BA_Gras_G_N_04_Gevel Korenmarkt

Bouwplaats
Korenmarkt 20
-Graslei 9
9000 Gent

Betreft
Aanvraag
Omgevings-
vergunning

Casco verbouwing van de Wapens
van Zeeland

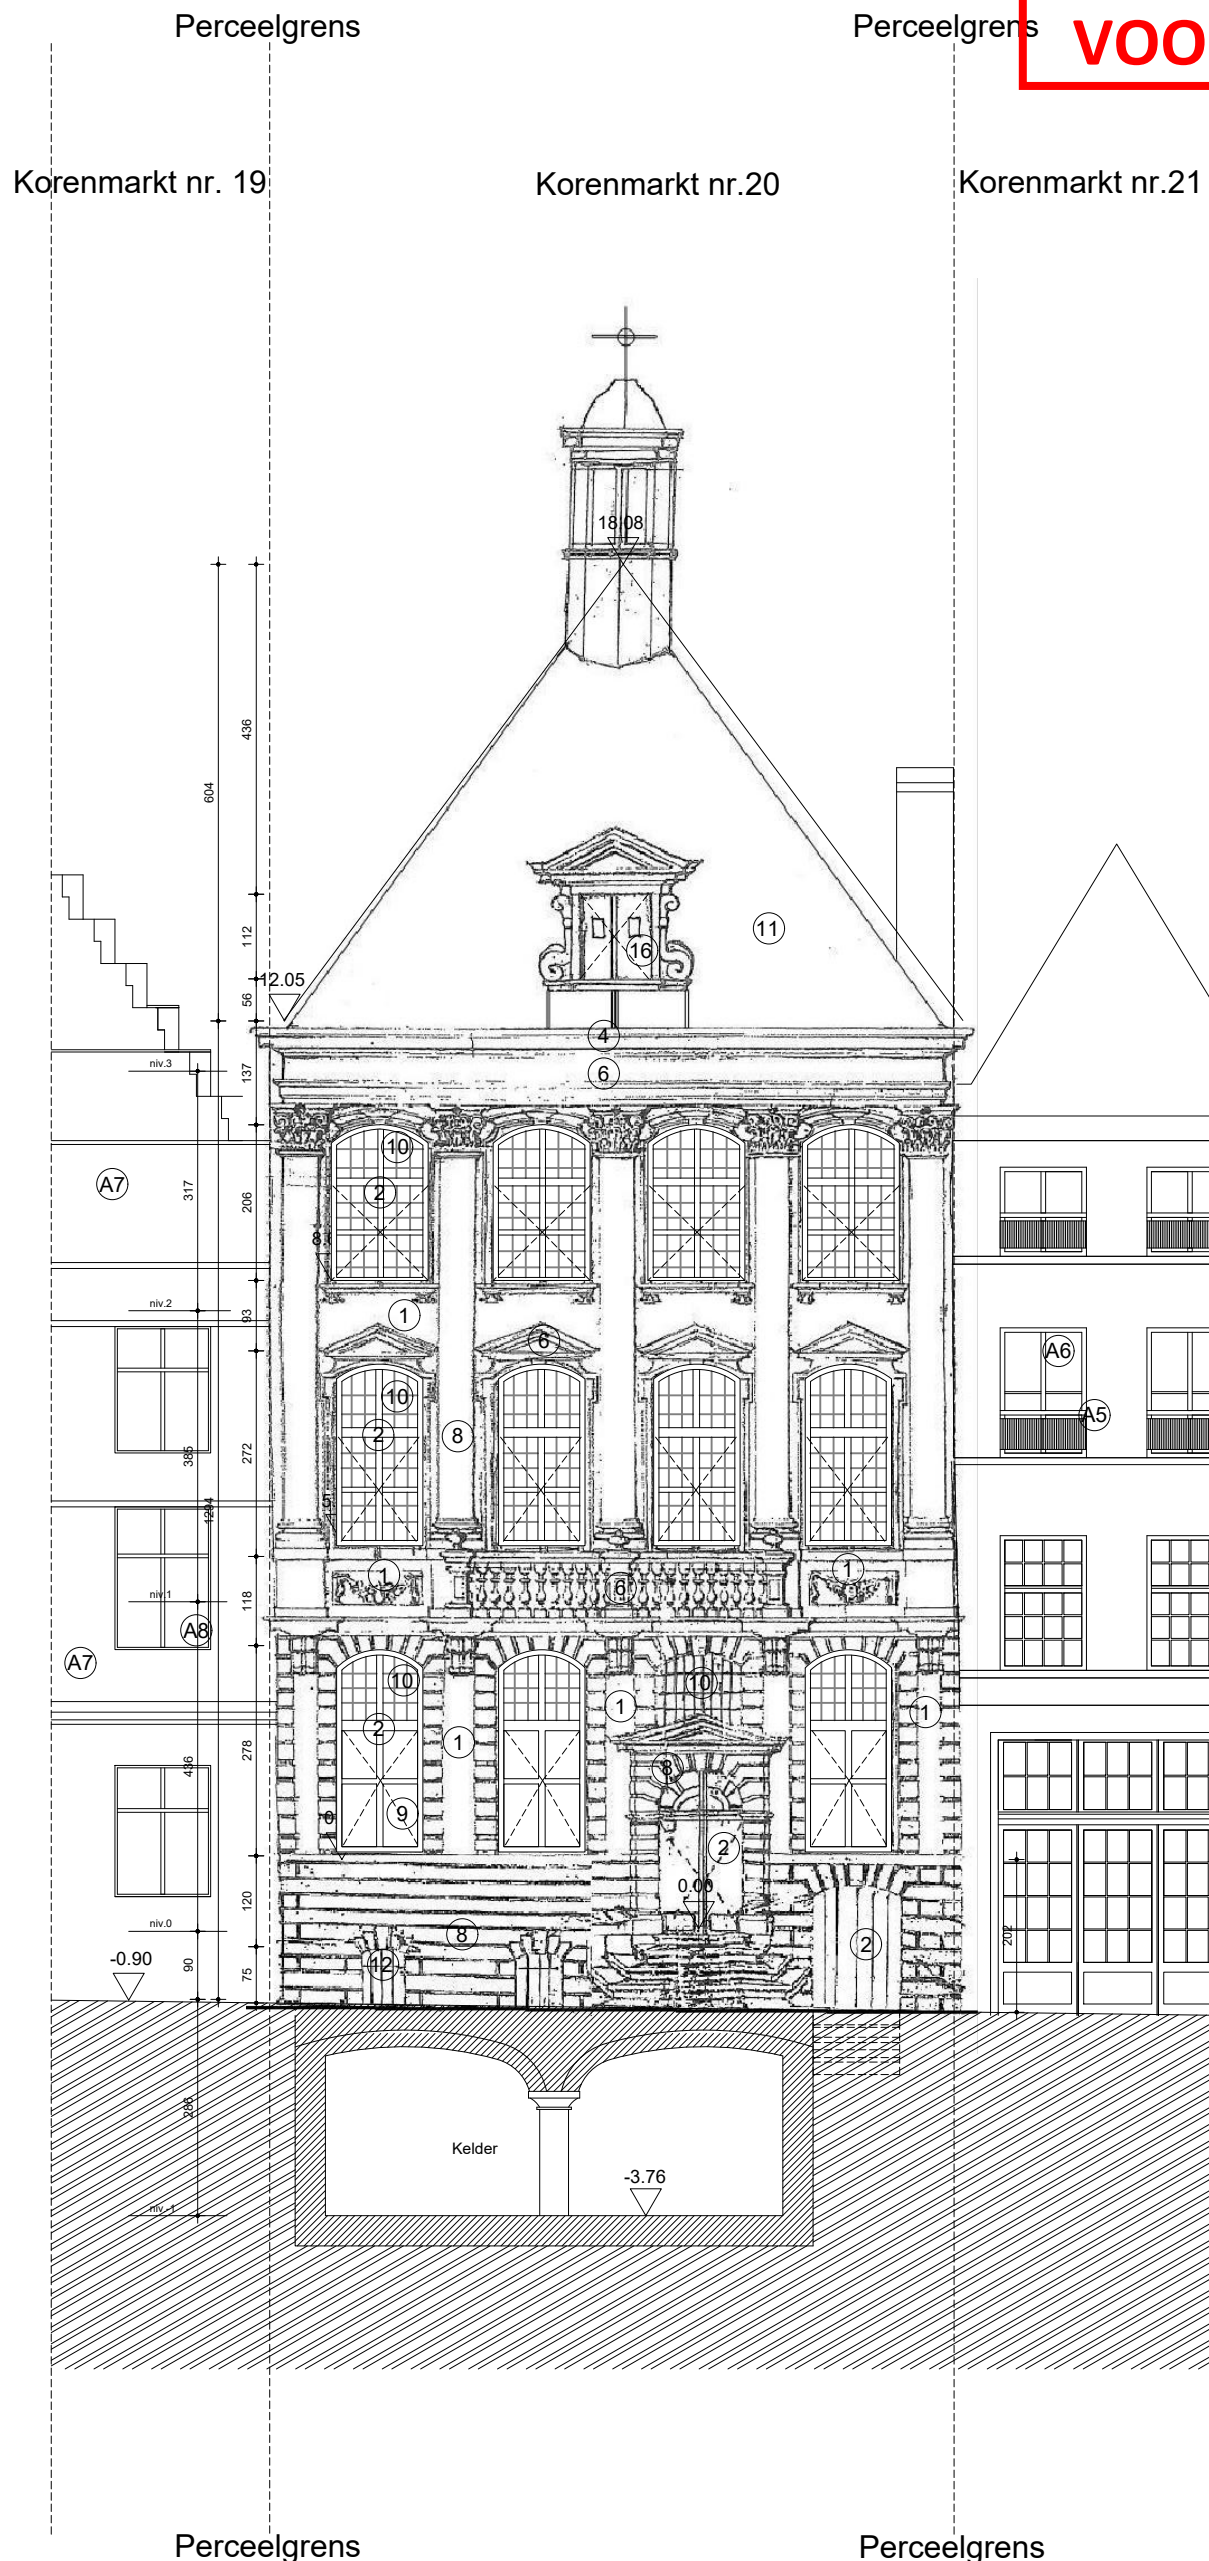
Uitgesloten uit de vergunning:
Het hydrofoberen van gevels. De impact van deze werken op de gevel is onvoldoende in te schatten en biedt een te groot risico op schade op langere termijn.

Het vervangen van onbeschadigde glas-in-lood glasplaatjes door heldere glasplaatjes omwille van de kleur van het glas.

Het reinigen en ontmossen van het dak zijde Korenmarkt. De voorgestelde werken zouden de natuurleien van het dak en torentje te sterk beschadigen.

De vervanging van schrijnwerk of glas aan de gevels Graslei of Korenlei. De werken zoals beschreven in de bestekbeschrijving voor de vervanging van het schrijnwerk en het glas gevel Korenmarkt zijn niet aanvaardbaar. De detailtekening van het te vervangen glas gelijkvloerse verdieping gevel Korenmarkt door dubbel glas ontbreekt. De vervanging van dit glas zou enkel kunnen aanvaard worden door verdund dubbel glas met een buitenblad in getrokken glas en mits dit compatibel is met het behoud van het bestaande schrijnwerk.

De schilder-, vernis- of beitswerken aan het buitenschrijnwerk (ramen, deuren, poorten, dakkapel, dakluik, ...). Bouwhistorisch en stratigrafisch onderzoek bevestigen dat de aanwezige verflagen en kleuren niet oorspronkelijk kunnen zijn. De voorgestelde kleurkeuzes stemmen niet overeen met de voor de bouw- of restauratieperiode gebruikelijke kleuren. De kleurcodes (NCS) ontbreken en de keuze voor verf, beits of vernis stemt niet overal overeen met de afwerking die hoort bij de bouw- of restauratieperiode.
